臺北市士林區社子島地區開發計畫 環境影響評估報告書

第二次環評審查大會簡報

目的事業主管機關：臺北市政府地政局
開發單位：臺北市政府地政局土地開發總隊
受託單位：亞新工程顧問股份有限公司

中華民國 108 年 2 月 27 日

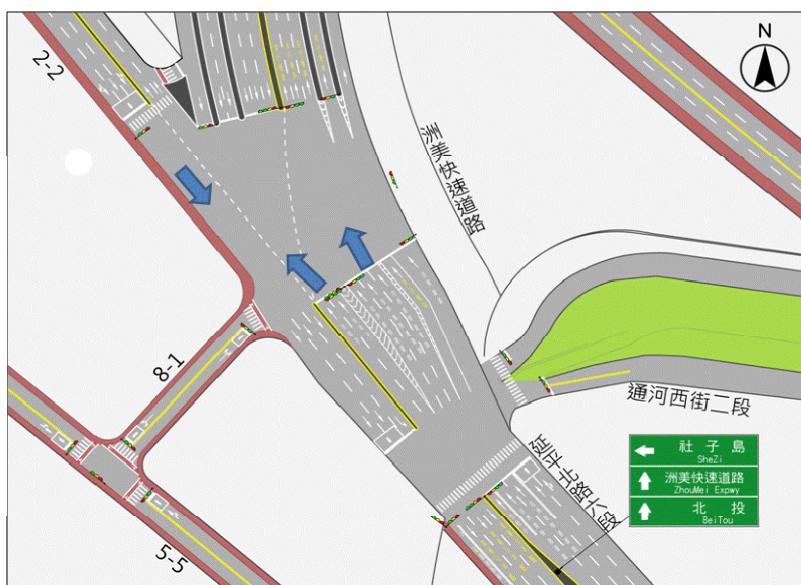
Q:社子島的捷運需求如何考量？

A:本府捷運局路線規劃(東西線)係由社子島北側1-1、1-2、4-5計畫道路，跨越基隆河，沿北投士林科技園區計畫道路(福國路延伸段)接至捷運淡水線芝山站，經福國路、忠誠路1、2段至天母運動公園北側止，全長約7.5公里，設11座車站及1座主機廠。未來社子捷運線必須等社子島開發計畫之都市計畫、防洪計畫、環境影響評估、區段徵收等相關計畫核定，後續再配合中央及新北市政府相關計畫接軌。

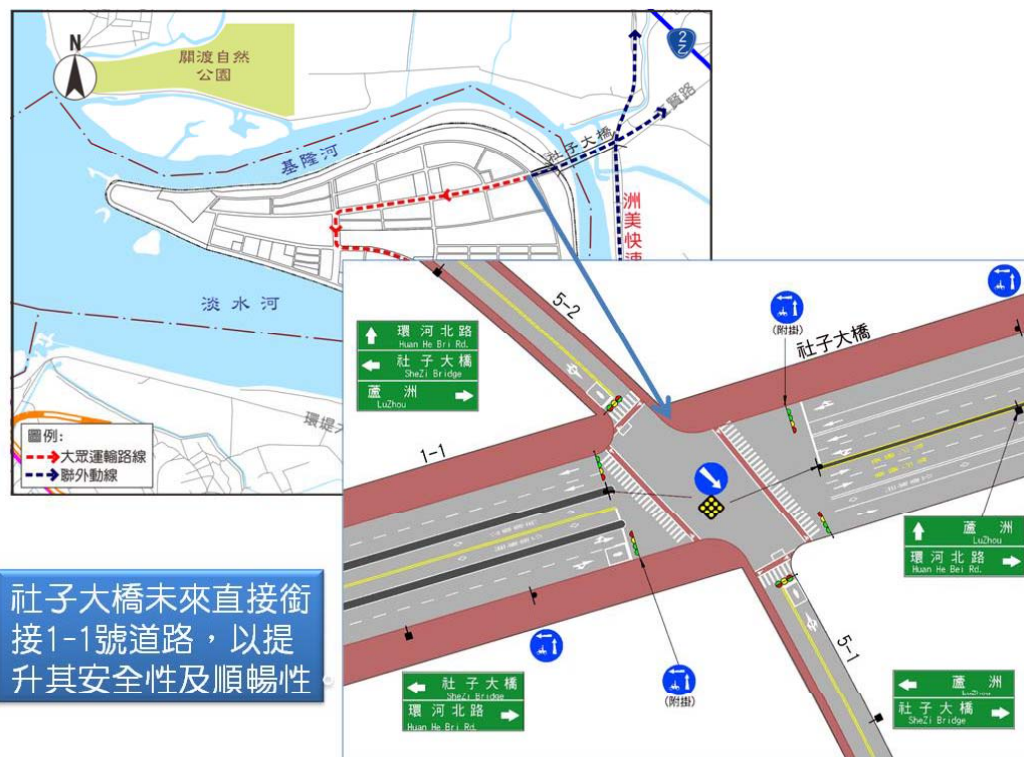
Q:未來社子島道路計畫與延平北路七段連接，並應考量其動線、需求、順暢性與安全性並評估之。

A:延平北路七段現況為兩線道，路寬約8公尺，未來依其交通預測、需求量及使用定位規劃為30公尺寬之聯外道路。未來其交通動線、順暢性、安全性、連接性均有所改進請參閱評估書第5章5.3.2節圖5.3.2-2及圖5.3.2-3。

延平北路六段的車道配置已考量延平北路七段往市區的車道數配置，及洲美大橋下橋車流量。

圖5.3.1-8 船行橋梁斷面示意圖

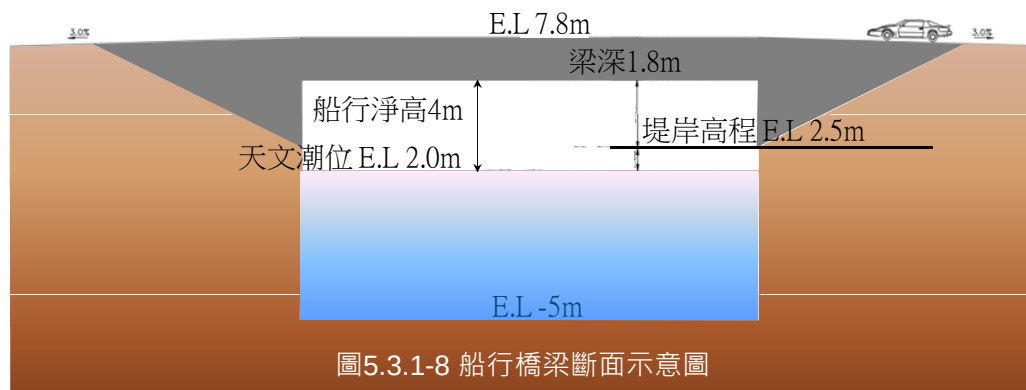
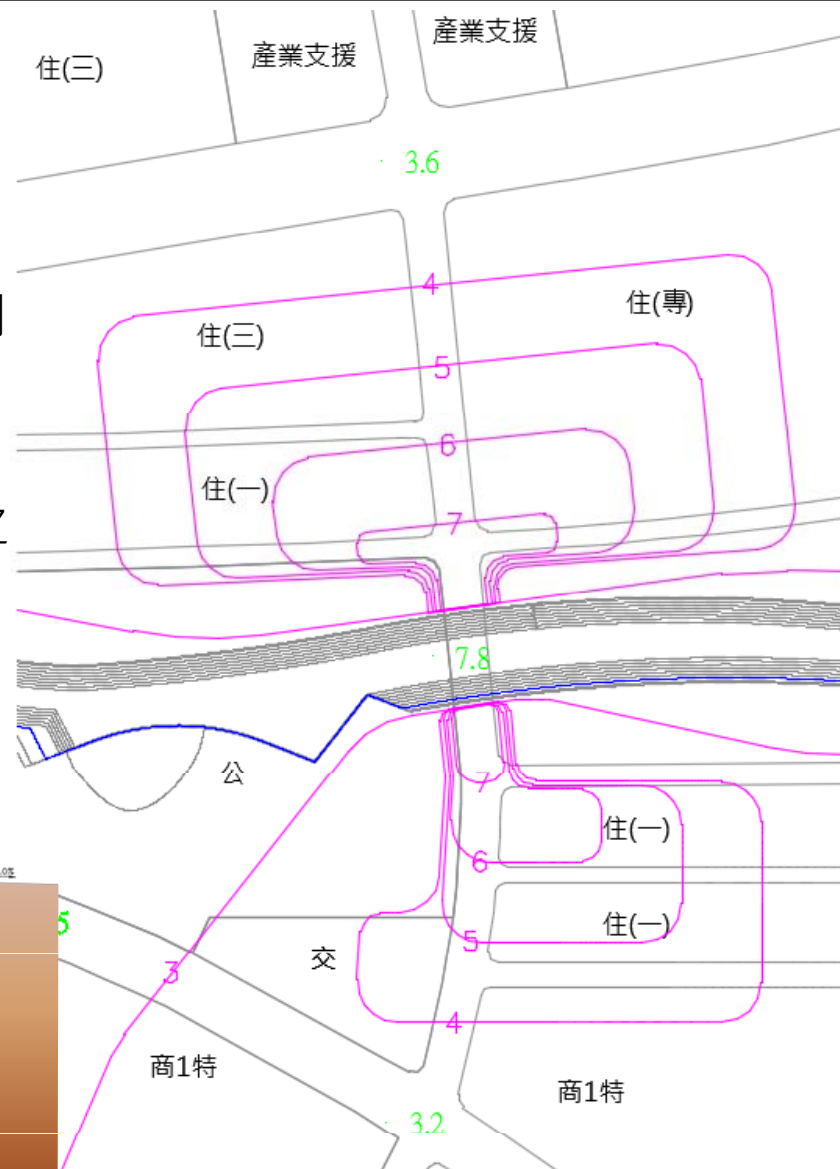
Q:跨滯洪運河之橋梁，其出水高程應考量未來若提供遊船進出時所需高度。若未來有供遊艇出入，是否應預留碼頭以及停泊的腹地等空間。

A:本計畫區內共計5處船行跨河橋梁段，整地規劃配合船行橋梁高程需酌予抬高，考量天文潮位EL.+2.0m，船行淨高4m，橋梁深約1.8m，橋面之道路高程需抬高至EL.+7.8m。兩側銜接之道路縱坡原則不大於3%，維持行車通視及舒適度，道路兩側街廓原則配合道路縱坡採順接方式處理，中央河道兩側利用公園用地，以1:2自然邊坡修順，避免設置擋土設施。

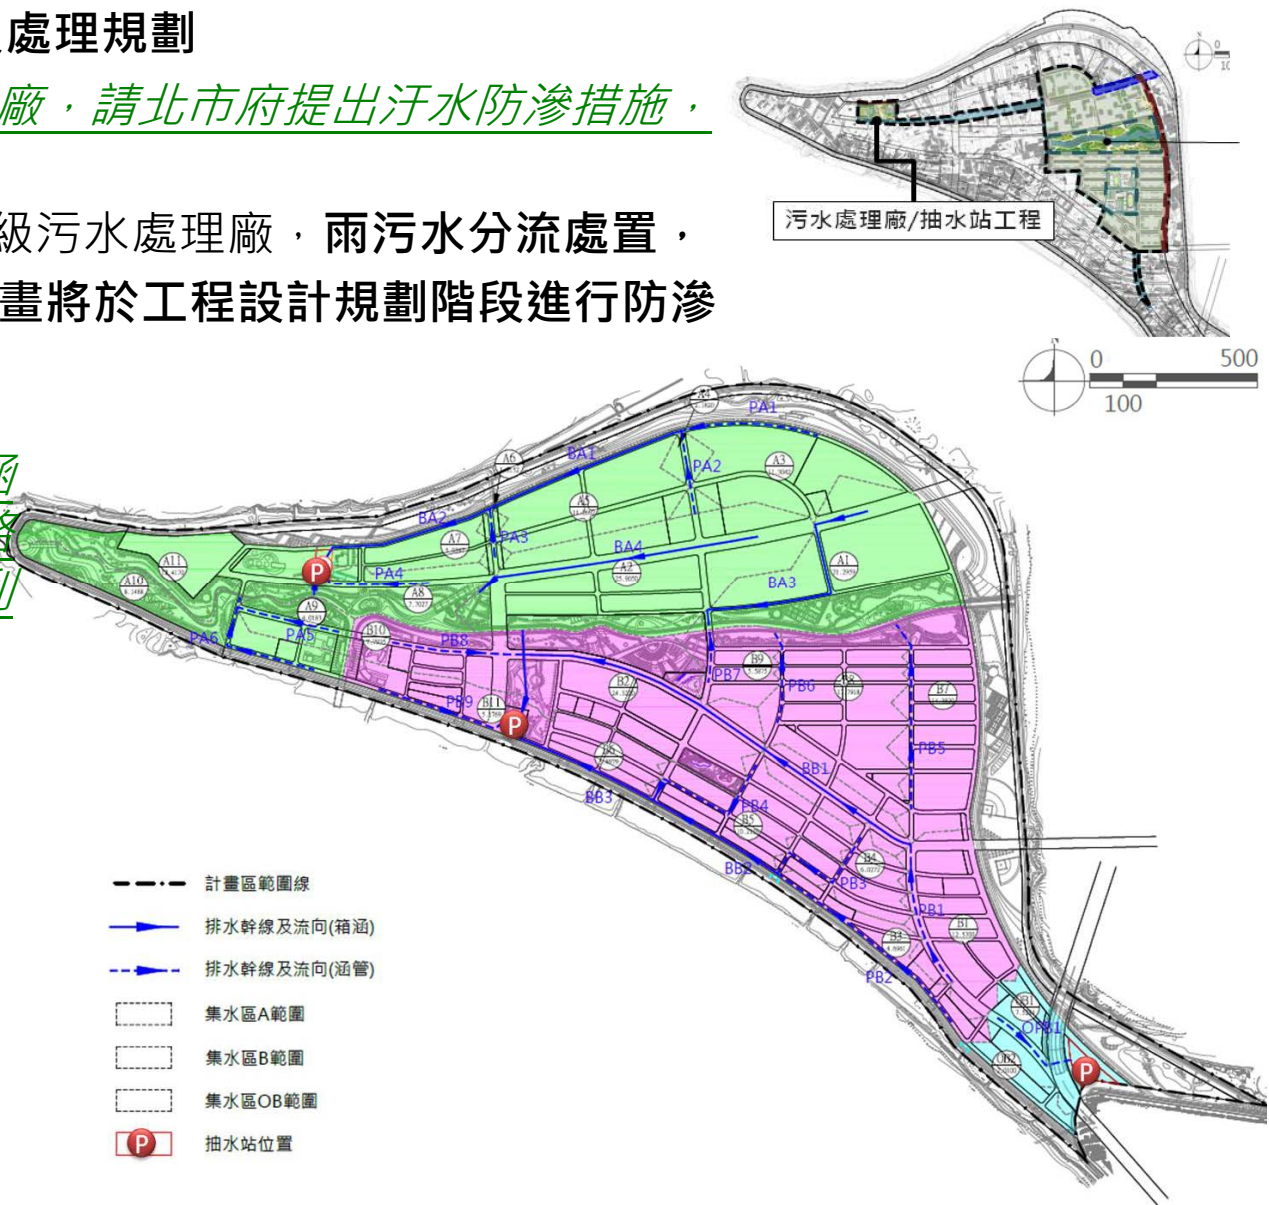
Q: 圖中無法辨識雨水箱涵、涵管匯集至中央河道及排出路線，請市府將圖面拆分以利委員判斷。

A: 社子島地區雨水箱(管)涵均匯集至中央生態河道及抽水站，常時抽水站及中央生態河道閘門開啟以重力方式排水，於暴雨及颱風期間則關閉閘門，另以機械抽排方式排水。將適度放大該圖面如圖，以利環評委員判定。

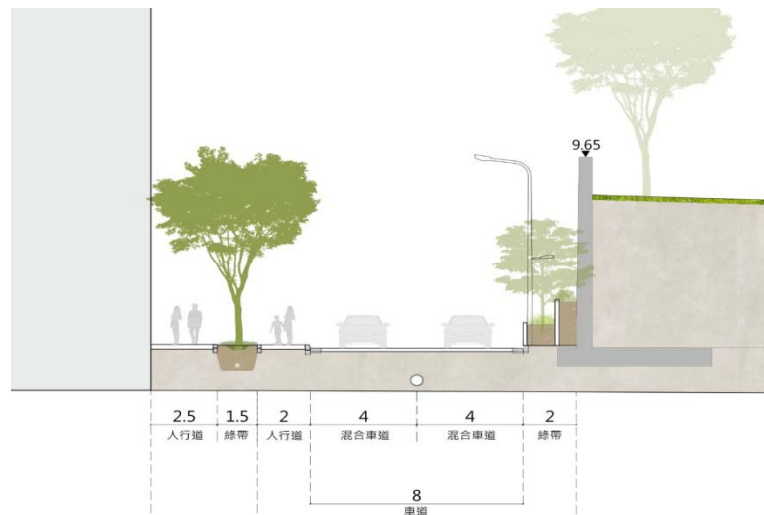
Q:就現有報告書中關於生態區之安排，關於景觀規畫工程之比重遠高於生態系統建立。對於生態系統之營造宜有所加強，並避免過度之工程設計，以利生態系統營造及生態廊道之建立。有關生態廊道之規劃，應避免區塊式安排。

A:在全區區段徵收作業之後，高保護區內除了文化局公告5處歷史建物採原地原高程保留外，在安置第一期居民之後，將分2期拆除計畫區內所有的建物，再回填土至高程2.5~4.5公尺之間，並進行整地及後續的公共工程。分期分區填土整地之後，將重新營造區內的生態系統，並遵照委員意見規劃設計生態社子島景觀整體規劃。

社子島地區防災避難計畫示意圖

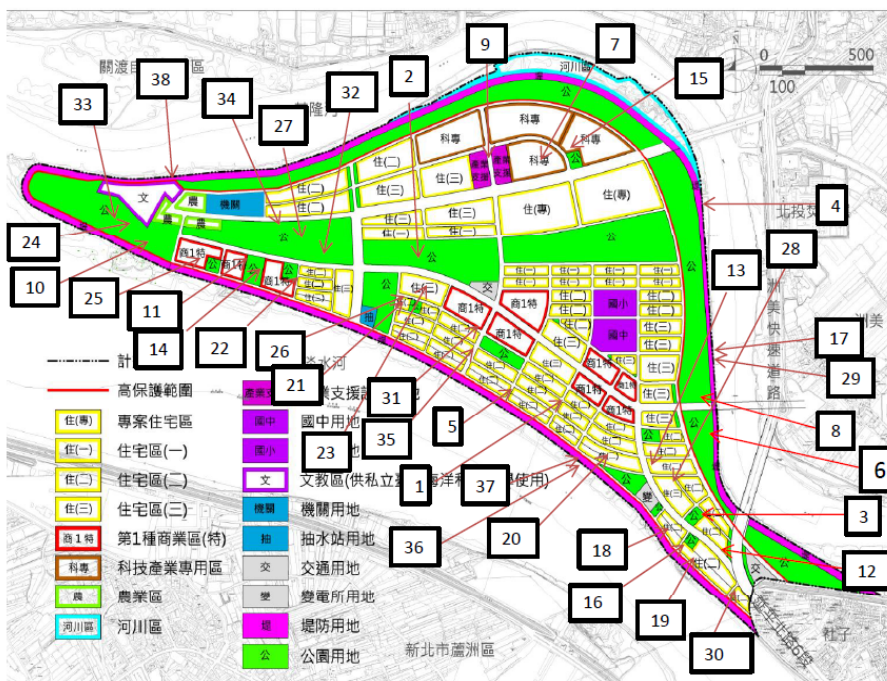
Q: 針對防洪包括削減整個韌性城市規劃，以及高保護之下，防災避難的措施相當不足。

A: 原環評書對防災避難相關論述分散，為方便各位委員參閱，合併於第5章5.6節中，且補述除了在現行環境、體制及資源之下，進行劃設指揮所、避難場所及疏散動線等防災系統之規劃外，參採台北市防災資訊網中(<https://www.eoc.gov.taipei/BETA>)社子島內3個里之疏散避難災害通報單位、避難原則、避難處所及防救災資訊，分別劃設淹水疏散避難空間或據點、消防避難及救災動線以及疫情爆發緊急指揮與醫療後送等作業。

第一期施工期間噪音模擬圖

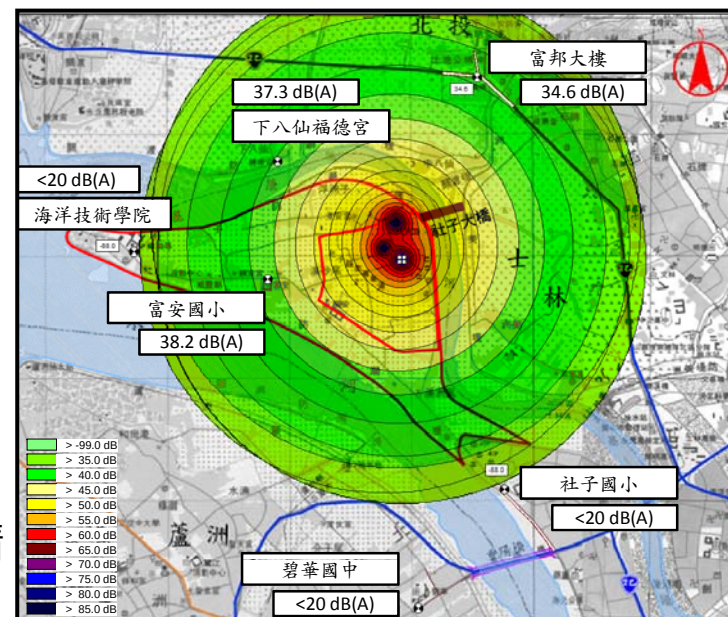
Q:施工噪音增量評估機具距離是否合理宜再檢討。

A:本計畫為分二期施工，各工區施工機具距離係以敏感點與計畫區最近之施工區周界水平距離計算。敏感點距離則是與計畫最短之距離進行模擬。經由電腦地圖量測距離尚屬合理。

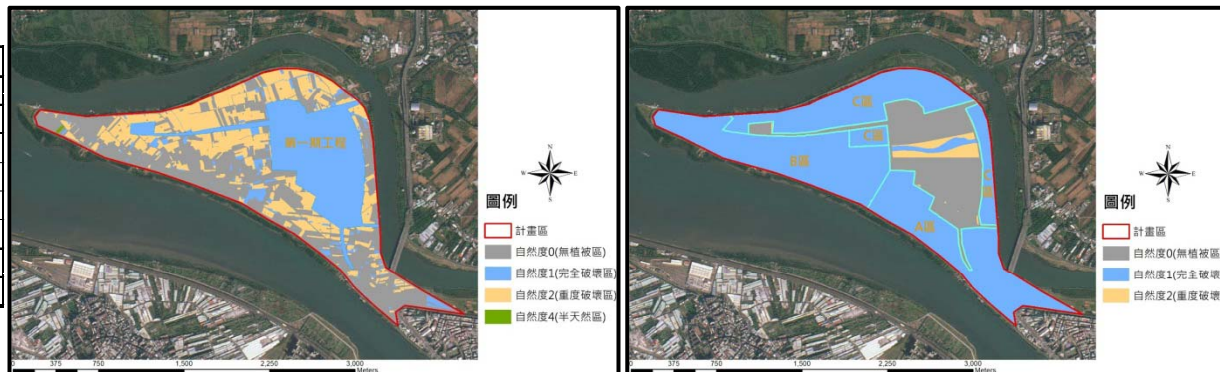
Q:請比較本案開發完成後，自然度圖之變化情形，現有第七章之各圖並未能完善呈現，也無法評估開發前後植物生態之變異趨勢。

A:目前社子島內的植被群以耕地為主，依據第一期及第二期工程的工區範圍，可評估逐步變為暫時性之裸露地。第二期工程目前就中央河道公園、住宅區、道路用地等描繪未來生態社子島的自然度樣貌。自然度圖之變化情形將分期分區位置重新繪製。

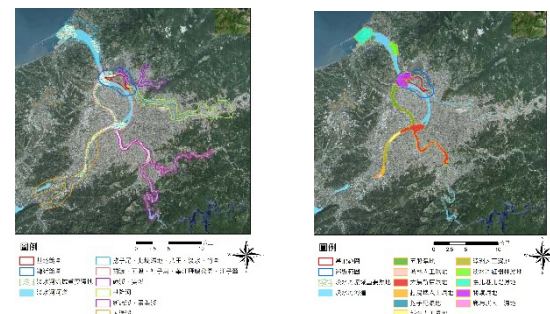
Q:報告中所使用之地圖請補充比例尺，以利閱讀。

A:已修正如圖，於報告中相關圖表均已修正。
